Oznaczenie postępowania: Wykonanie robót budowlanych polegających na termomodernizacji i przebudowie budynku Młodzieżowego Domu Kultury nr 5 wraz z infrastrukturą przy ul. Krysiewiczowej 8 w Bydgoszczy – WZP.271.13.2023.B

Działając na podstawie art. 284 ust. 2 ustawy z dnia 29 stycznia 2004r. Prawo zamówień publicznych (dalej uPzp, tekst jedn. Dz.U. z 2022r., poz. 1710 ze zm.), udziela się odpowiedzi na następujące pytania:

BALUSTRADY POCHYLNI DLA NIEPEŁNOSPRAWNYCH

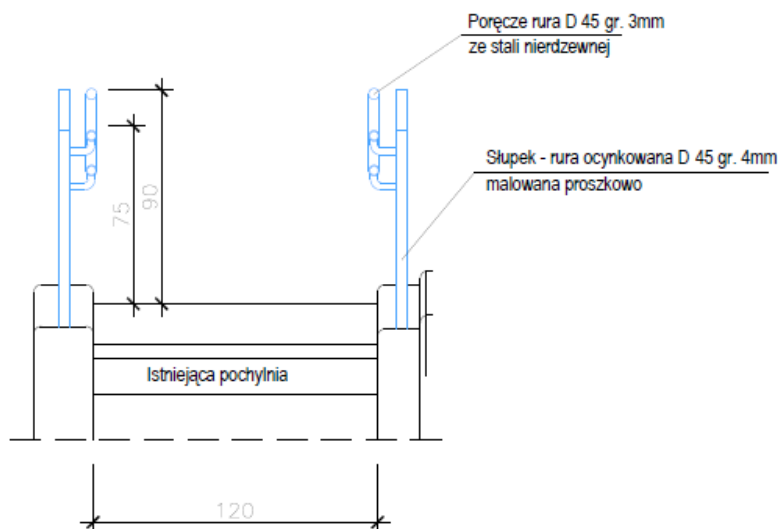
Prosimy o potwierdzenie, że balustrada:

a) pochylni dla niepełnosprawnych ma zostać wykonana zgodnie z poniższym rysunkiem:.

Zamawiający informuje, że całość konstrukcji balustrad zewnętrznych należy wykonać ze stali malowanej proszkowo za wyjątkiem poręczy i pochwyty, które ze względów higienicznych należy wykonać ze stali nierdzewnej. Wysokość poręczy wynika z warunków technicznych jakim powinny odpowiadać budynki i ich usytuowanie i wynosi: poręcz dolna 0,75 m a poręcz górna 0,9 m od płaszczyzny ruchu. Ponadto ze względu, że płaszczyzna ruchu będzie częściowo usytuowana na wysokości powyżej 0,5 m ponad teren należy zastosować barierkę na wysokości 1,10m od płaszczyzny ruchu.

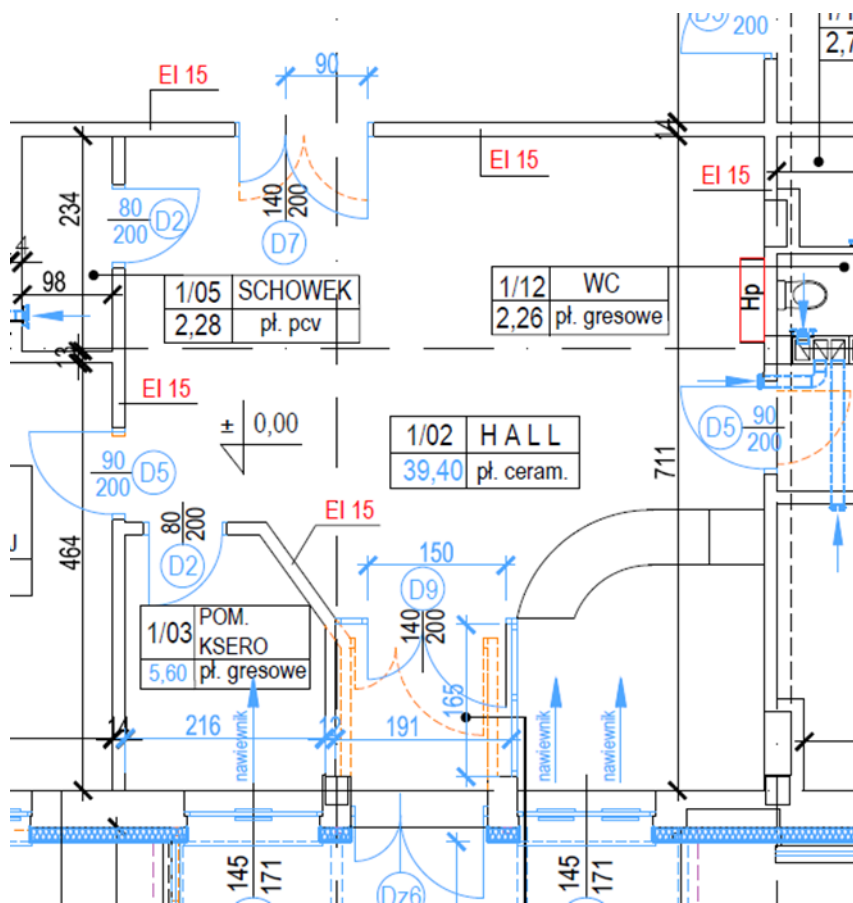
Na rysunkach do projektu wykonawczego architektury nr 1 i 2 oznaczono istniejące ściany symbolem EI30 (poniżej zamieszczam fragment rysunku nr 2 z przykładową ścianą). Jakie prace należy przyjąć do wyceny dotyczące wyżej wymienionych ścian?

Zamawiający informuje, że oznaczenia klasy odporności pożarowej na przegrodach wewnętrznych wynikają z ich kwalifikacji pod kątem tych przepisów. Zakres prac niezbędny do wykonania na tych ścianach wynika bezpośrednio z robót ogólnobudowlanych (np. poszerzenia otworów drzwiowych, wymiana stolarki drzwiowej) lub robót instalacyjnych sanitarnych i elektrycznych (np. piony instalacji, podejścia do armatury, trasy kablowe).
